OBČINA JURŠINCI

**ZADEVA: Predlog sklepa**

### Zadeva: Predlog spremembe prometnega režima pri izvozu iz parkirišča v Juršincih

Slika 1.1: Prikaz lokacije obravnavanega prometnega znaka

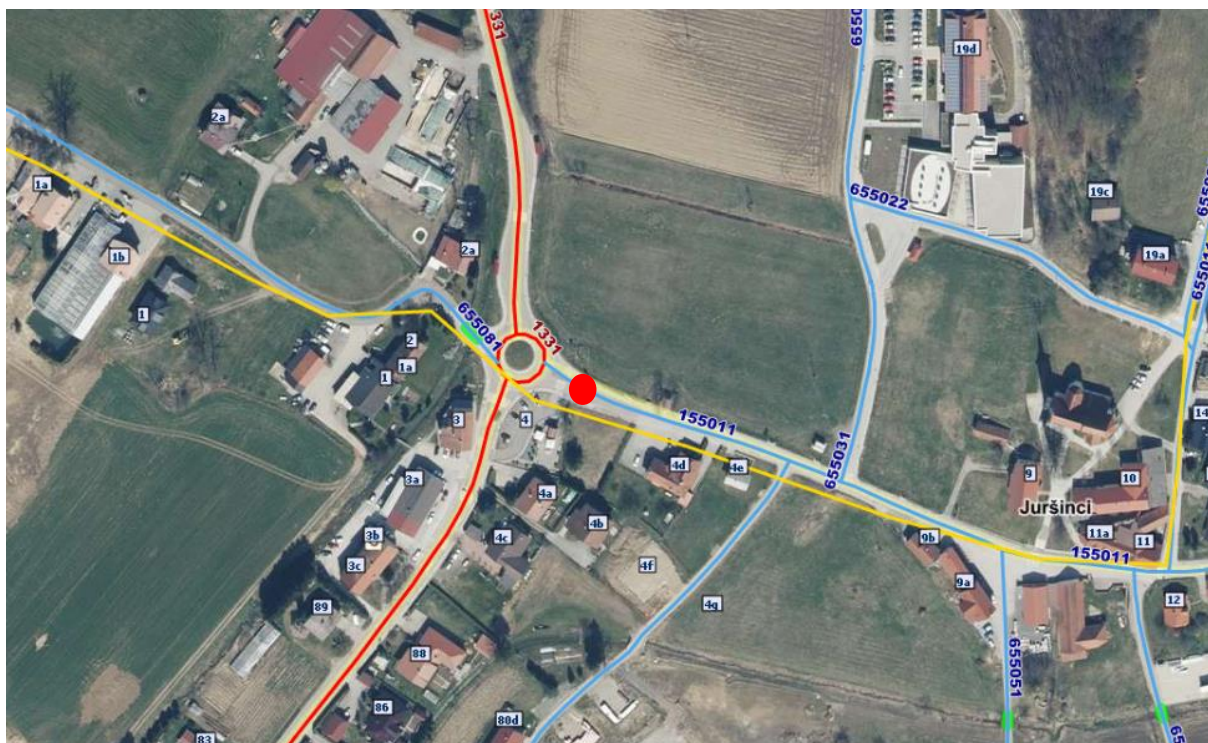
Občina Juršinci je že na več sestankih in odborih obravnavala problematiko konstantno prestavljenega ali podrtega prometnega znaka 3313 Prometni otok in 2303 Obvezna vožnja mimo na cesti LC 155011 Juršinci - Moravci, najbližja HŠ Juršinci 4. Mesto postavitve obravnavanega prometnega znaka je na sliki 1.1 označeno z rdečim krogom.

Slika 1.3: Prikaz obravnavane vertikalne prometne signalizacije ter pravilnega (zelena puščica) in nepravilnega (rdeča puščica) načina zapuščanja parkirišča

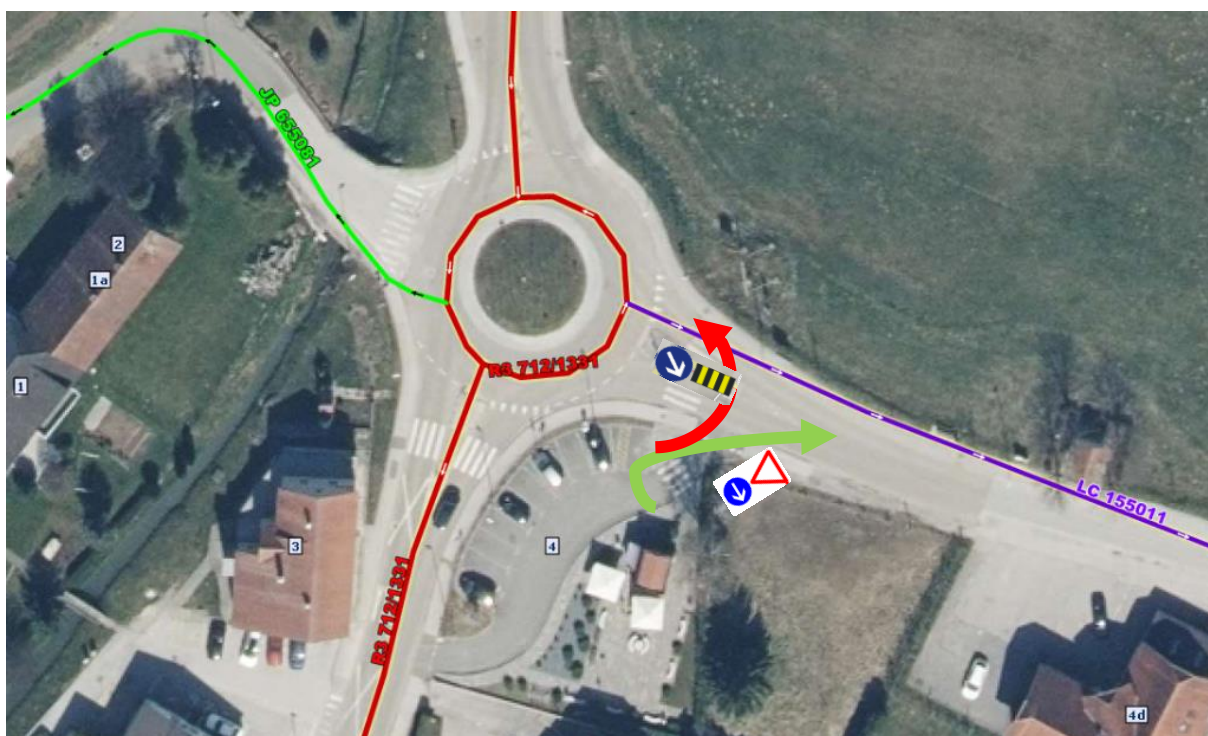
Po opažanjih prihaja do poškodb znaka zaradi velikih dimenzij delovnih strojev in predvsem nepravilnega vključevanja na cesto LC 155011 Juršinci – Moravci iz bližnjega parkirišča. Veliko voznikov namreč ne upošteva, da je iz parkirišča potrebno obvezno zapeljati desno. Izvoz iz parkirišča namreč ni bil dimenzioniran na način da bi bilo predvideno zavijanje levo. Oba načina izvažanja in obstoječa vertikalna prometna signalizacija sta prikazana na sliki 1.3.

V izogib nenehnim poškodbam obravnavanega znaka in s tem povezanimi stroški se predlaga, da se izvoz na cesto LC 155011 Juršinci – Moravci ukine. V primeru potrditve spremembe prometnega režima se na mesto izvoza postavi fizična ovira (npr. betonsko korito) ter odstrani znak 2101 Križišče/cestni priključek s prednostno cesto in 2301-1 Obvezna smer desno. Spremembo prometnega režima bo izvedel izbrani koncesionar za redno vzdrževanje cest na območju Občine Juršinci – Cestno podjetje Ptuj d.d., ki bo pri tem postopku upošteval veljavno področno zakonodajo.
